② ボデー端部と燃料給油パイプ干渉

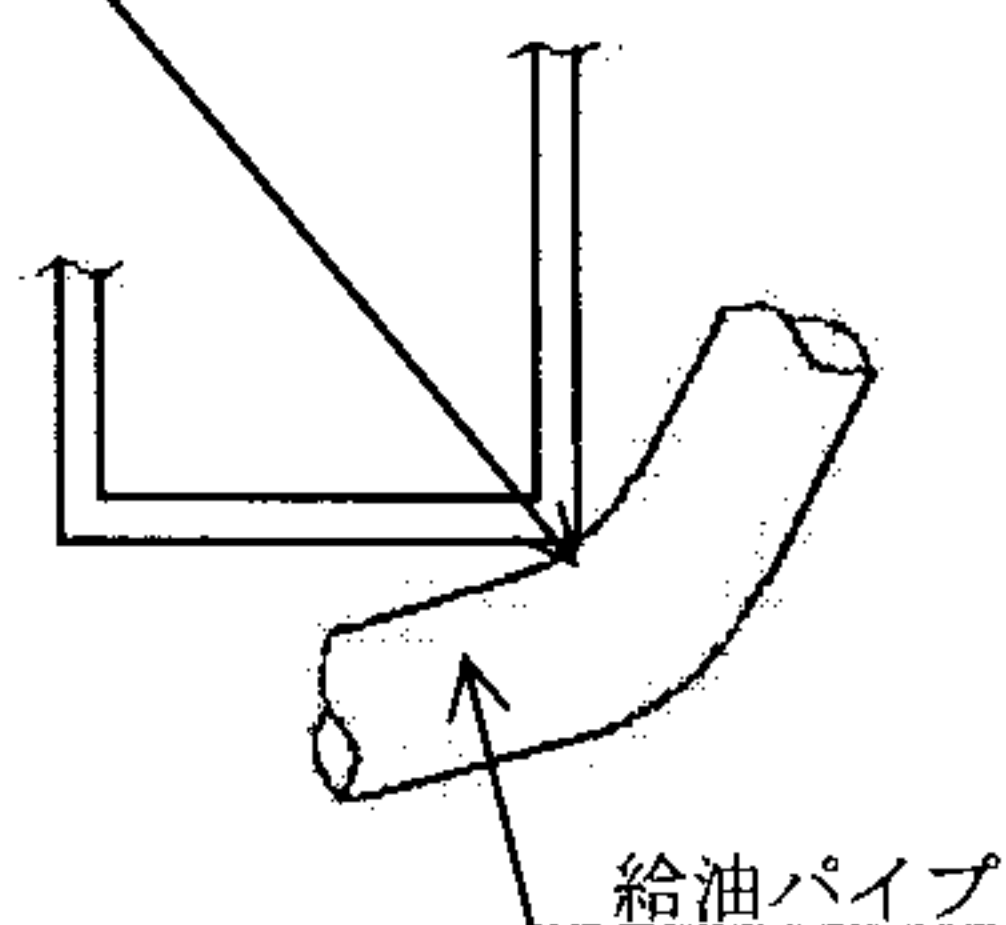
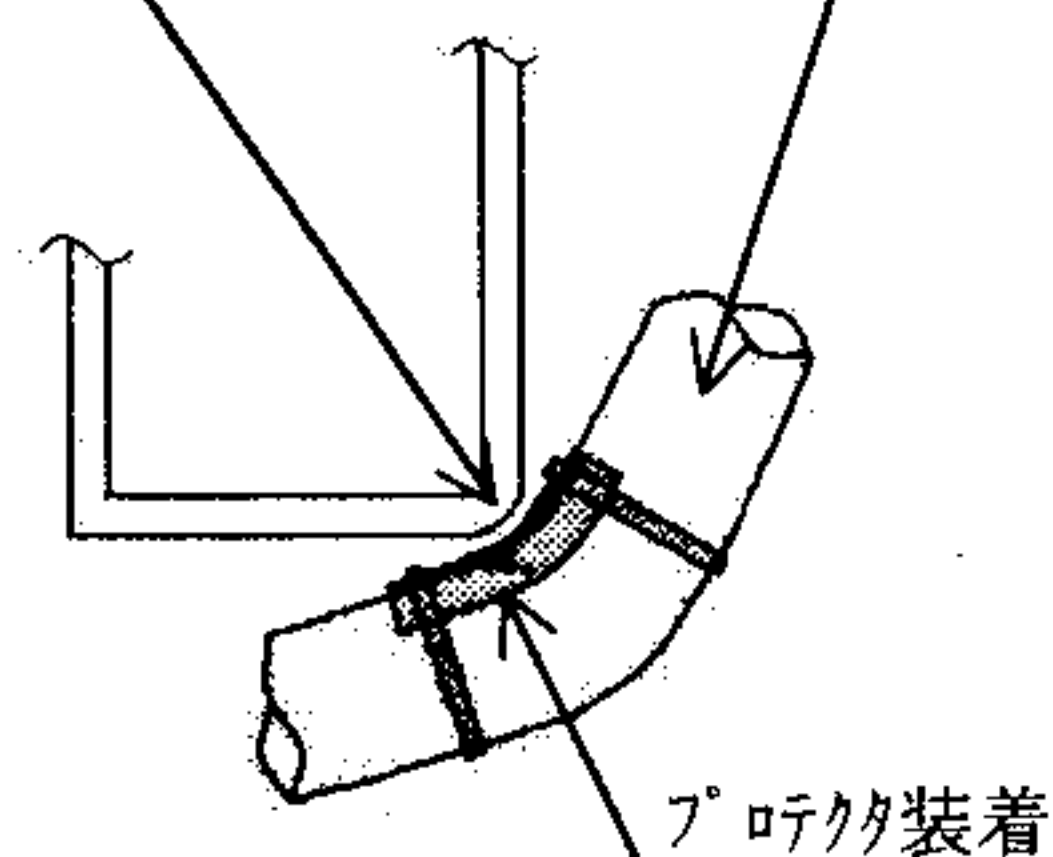
燃料装置において、改造したボデー端部の形状が不適切なため、燃料給油パイプがボデー端部と干渉し、最悪の場合、走行中の振動等により給油パイプが損傷し、燃料が漏れるおそれがある。

基準不適合発生箇所

ボデー端部(修正)

ボデー端部を修正すると共に、干渉部位にプロテクターを追加した対策品の給油パイプに交換する。
